Modulo per la presentazione delle osservazioni per i piani/programmi/progetti sottoposti a procedimenti di valutazione ambientale di competenza statale

ID: Codice procedura (ID_VIP/ID_MATTM):10844

Impianto per la produzione di energia elettrica da fonte eolica, costituito da 6 aerogeneratori della potenza complessiva di 37,2 MW, un sistema di accumulo da 25 MW e relative opere connesse in località "Rempillo" nel comune di Pitigliano (GR).

TESTO DELLE OSSERVAZIONI

Analisi degli Impianti Eolici Esistenti e in Progetto

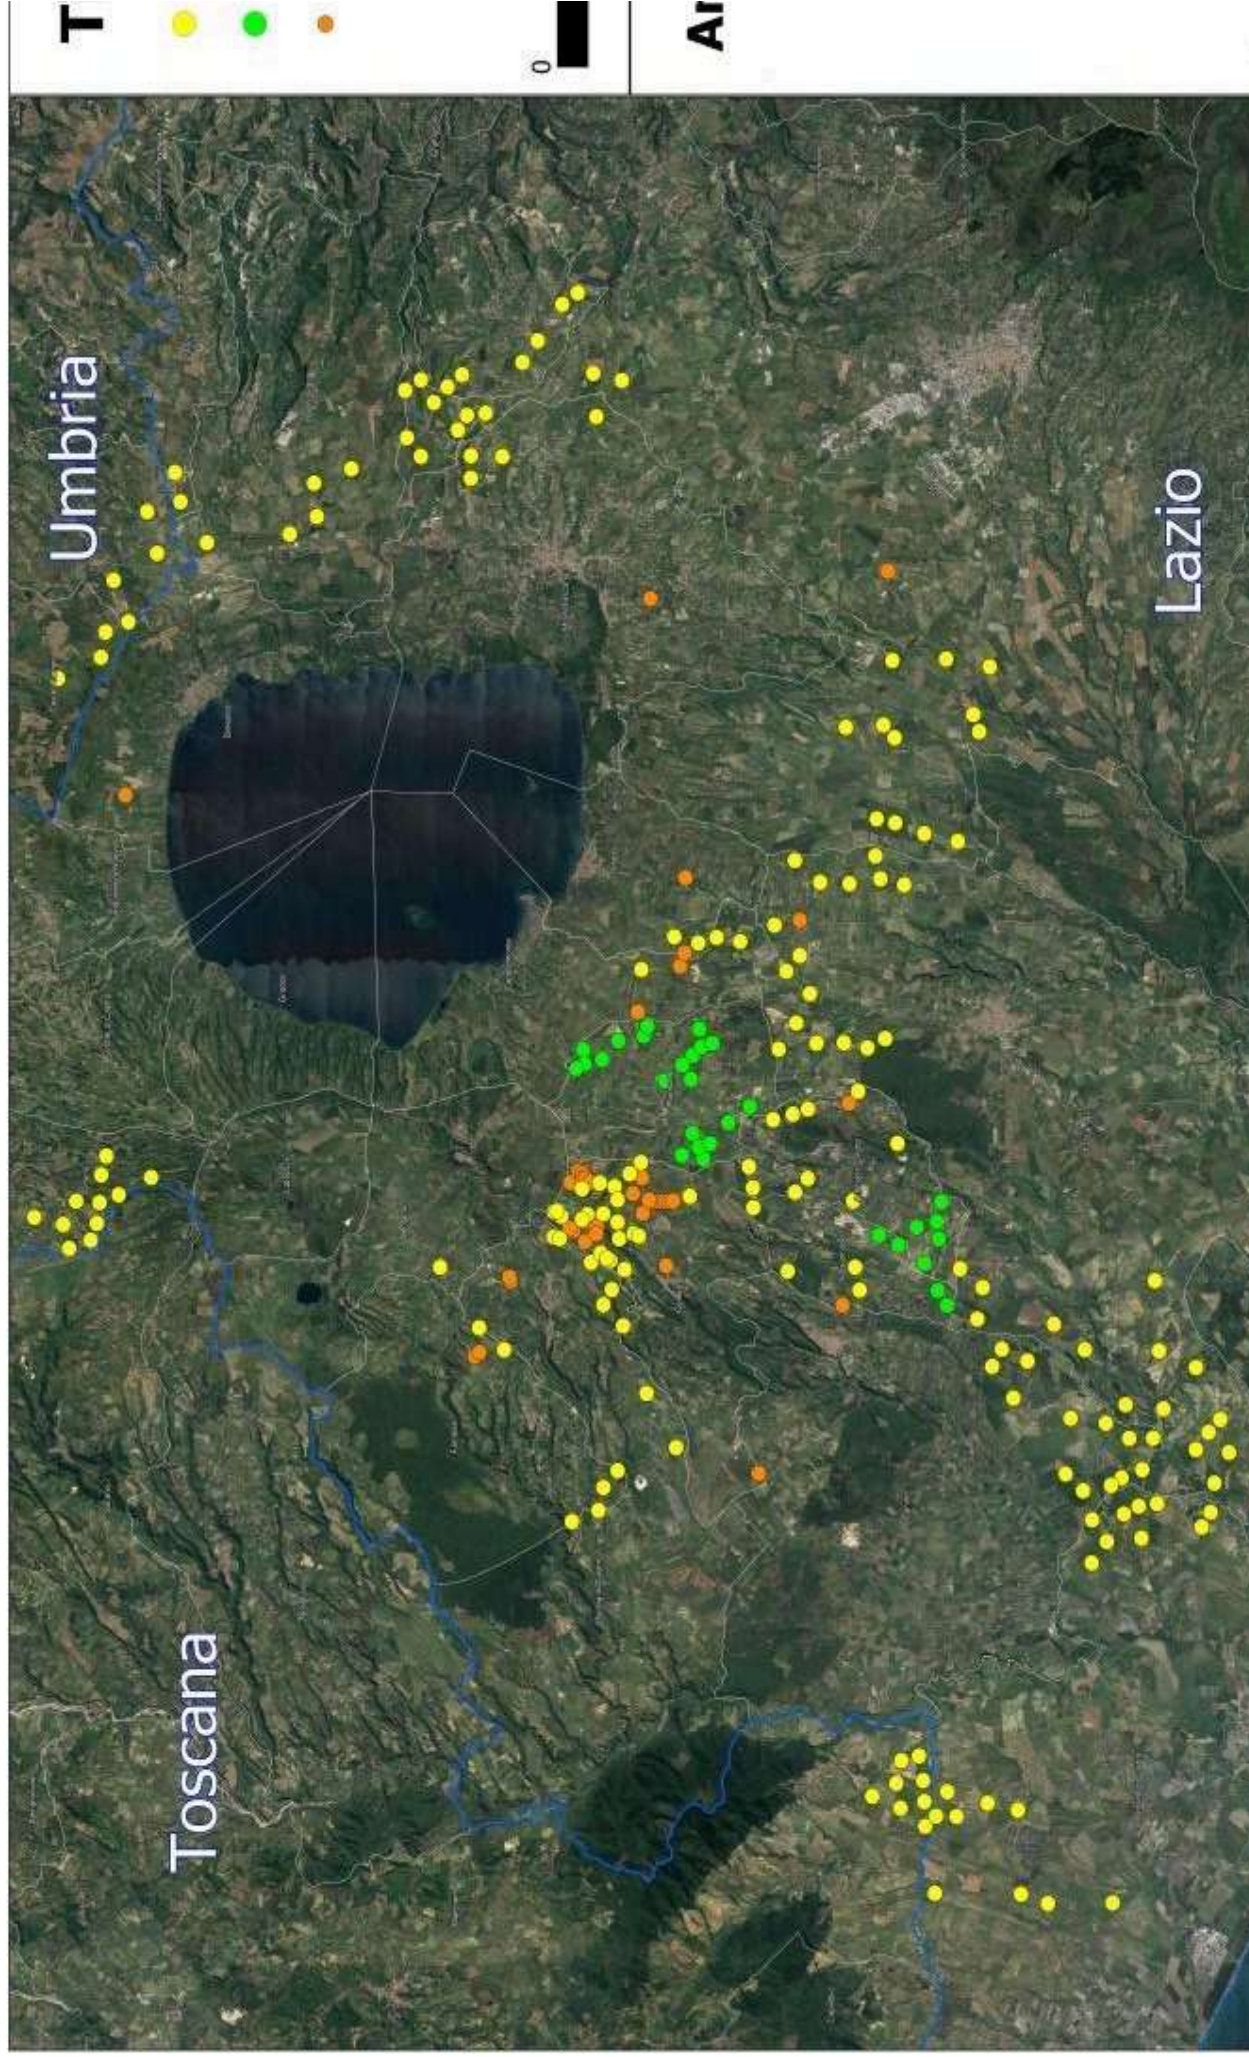
nn. 1 e 2 e crea anche degli impatti negativi anche sui beni naturalistici come verrà dettagliato nell'Osservazione n. 4. Inoltre andrebbe a sommarsi al già enorme cumulo di impianti eolici e fotovoltaici e geotermici che già creano una elevata criticità ambientale nella provincia di Viterbo e interferiscono anche con il territorio toscano come si può vedere dalle immagini nn. 4 e 5 dell'Allegato n. 1.

Analisi di Intervisibilità Cumulativa delle Pali

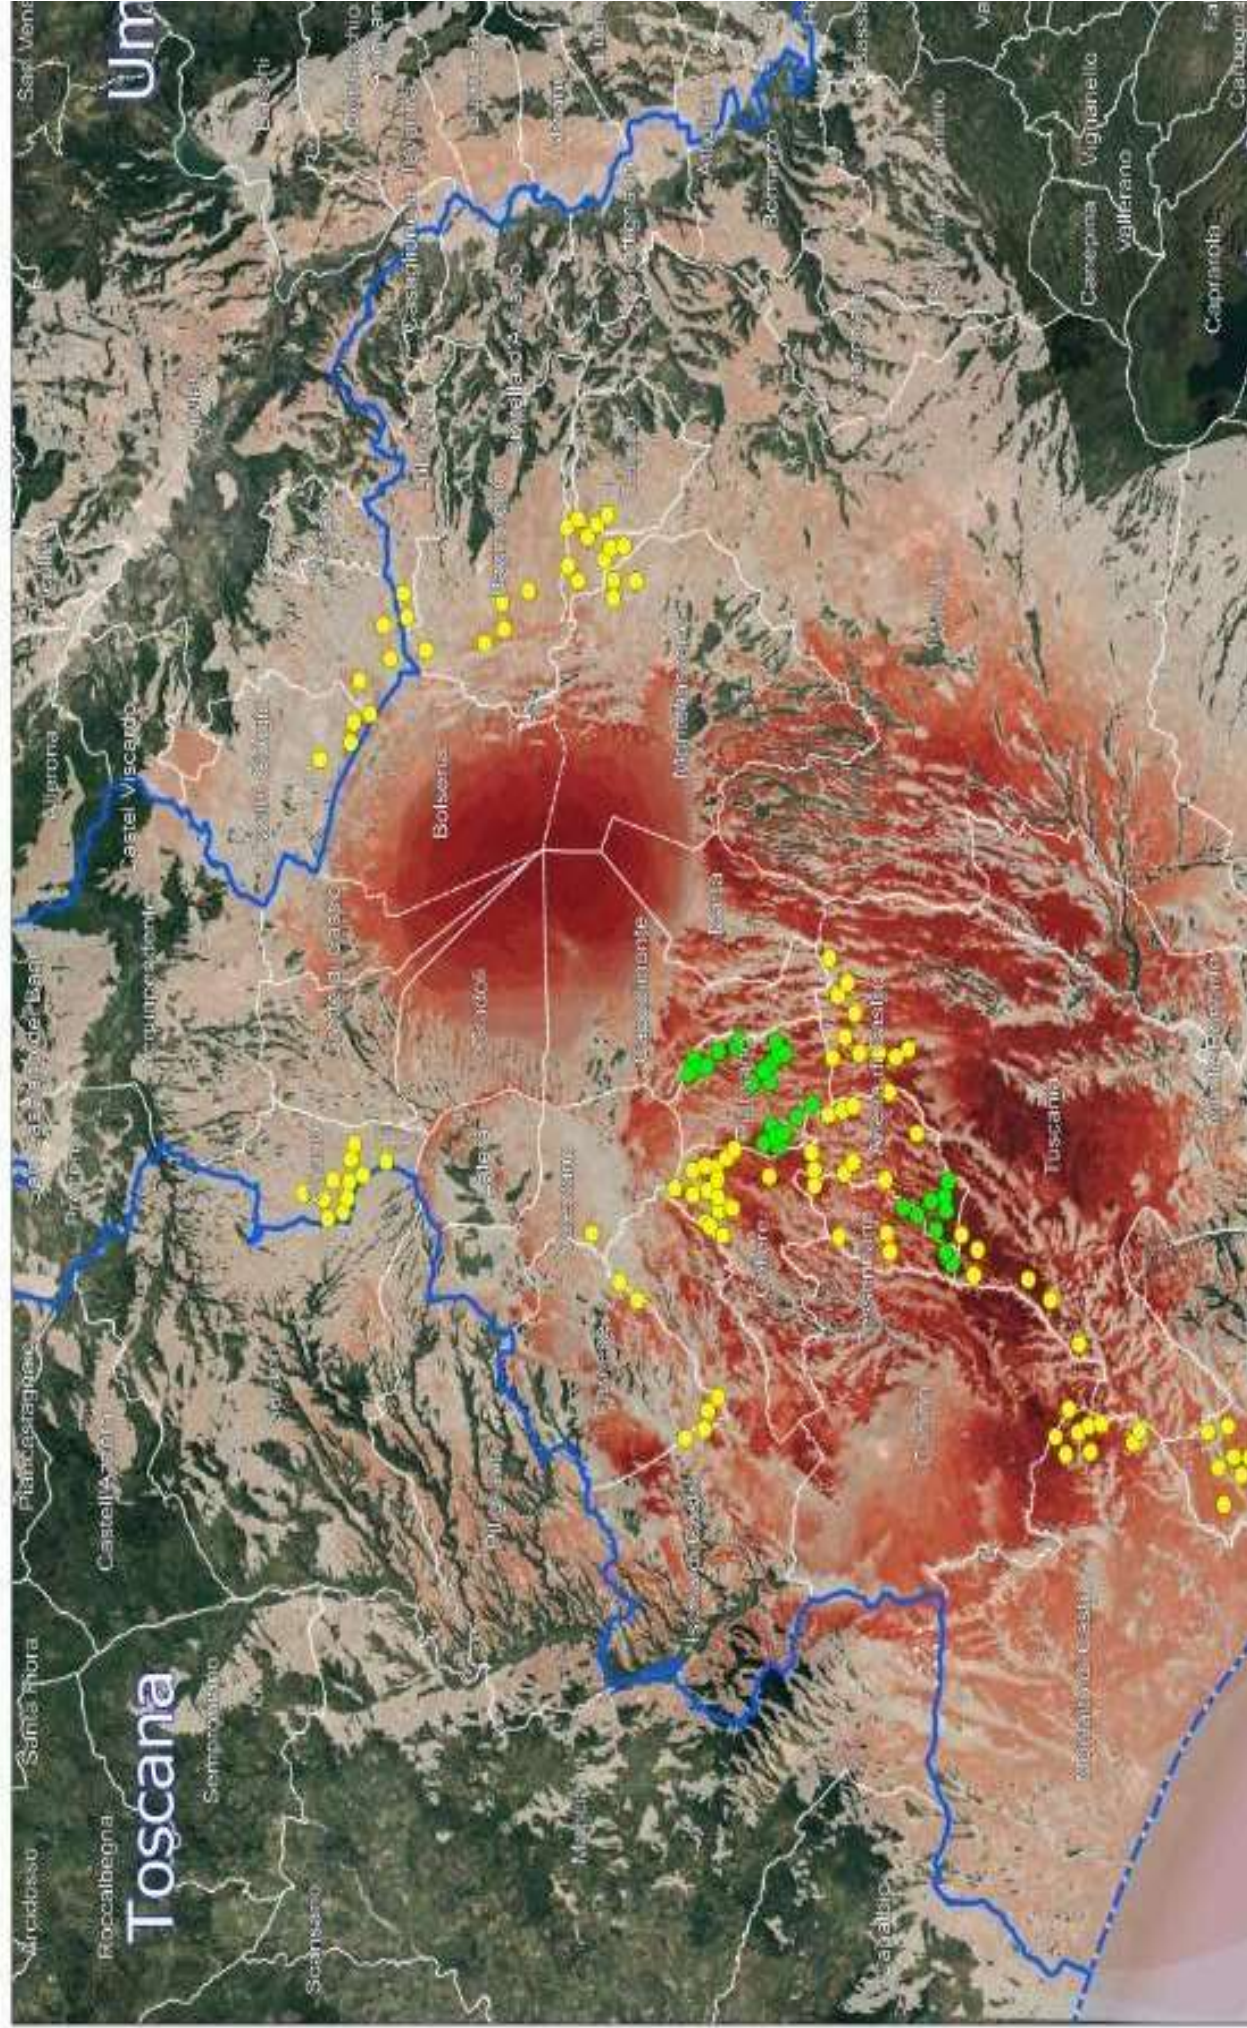
- Atmosfera
- Ambiente idrico
- Suolo e sottosuolo
- Rumore, vibrazioni, radiazioni
- Biodiversità (vegetazione, flora, fauna, ecosistemi)
- Salute pubblica
- Beni culturali e paesaggio
- Monitoraggio ambientale
- Altro: **IMPATTO VISIVO, CUMULABILITA' degli IMPIANTI e NOTEVOLE INTERVISIBILITA'.**
